**Avis délibéré de l’Autorité environnementale sur  
la centrale électrique du Larivot (973) et mise en  
compatibilité des plans locaux d’urbanisme de  
Cayenne, Matoury et Remire-Montjoly**

**n°Ae : 2019-106**

Avis délibéré n° 2019-106 adopté lors de la séance du 18 décembre 2019

Figure 4 : Localisation des principales composantes du projet. Source : dossier.

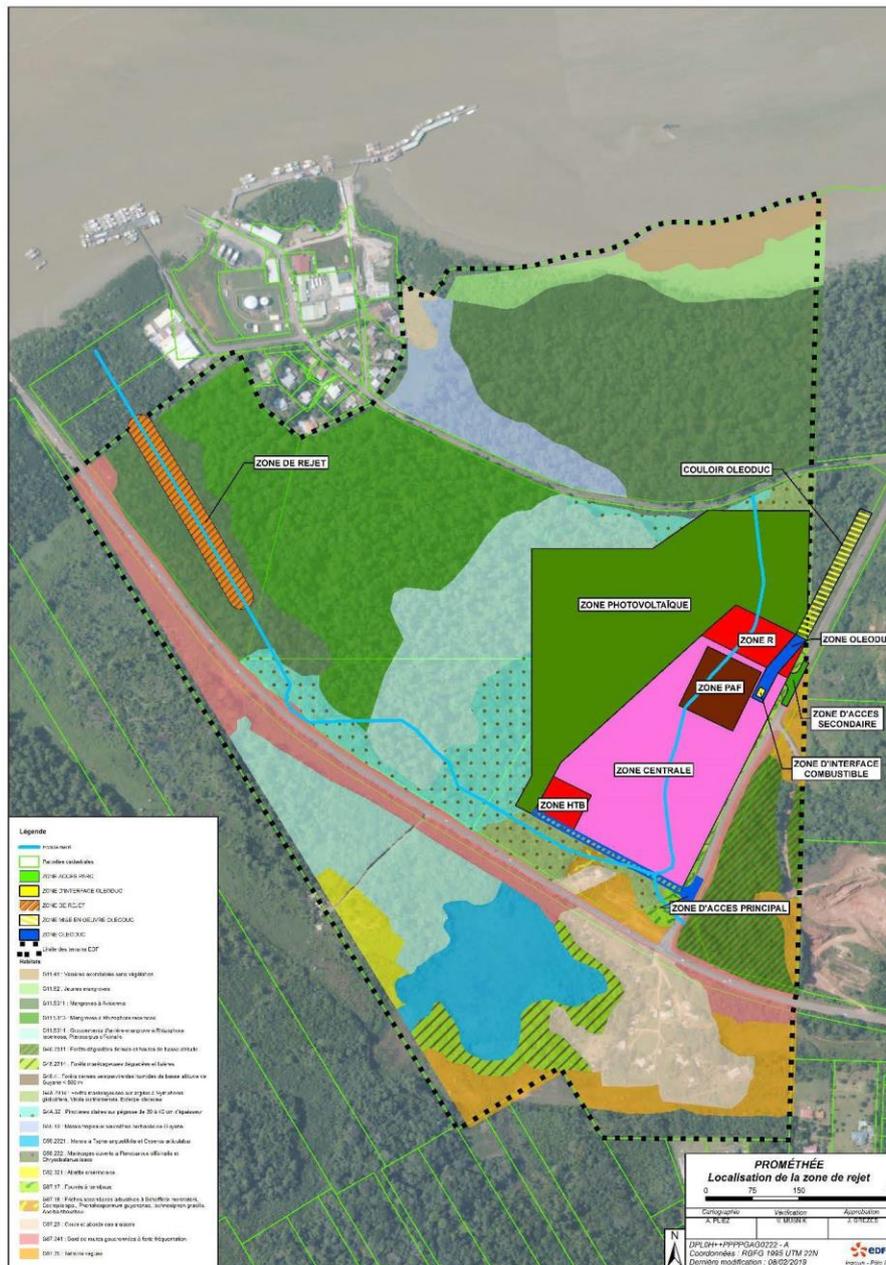
La zone de rejet envisagée est en orange hachuré, mais ni la canalisation, ni la piste n'y figurent.

Le dossier évoque plusieurs bassins (de neutralisation des effluents industriels, d'orage, de lagunage provisoire...), sans les décrire, ni les localiser précisément dans la pièce 1 (Présentation du projet).

Une « zone complémentaire de chantier » d'environ 5,6 ha est également envisagée, dans un premier temps pour le chantier de la centrale thermique, puis pour une partie de l'implantation de la centrale photovoltaïque. Toutefois, l'emprise correspondante n'est représentée qu'à quelques endroits du dossier. Elle est située au sud-ouest des emprises des centrales représentées sur la figure 3 le long de la RN1, de part et d'autre du lit de l'écoulement représenté sur la figure 4.

***L'Ae recommande de préciser et prendre en compte dans l'ensemble des pièces du dossier les emprises temporaires et définitives de toutes les composantes du site du Larivot, en particulier celles nécessaires pour la phase chantier et pour la gestion des eaux.***
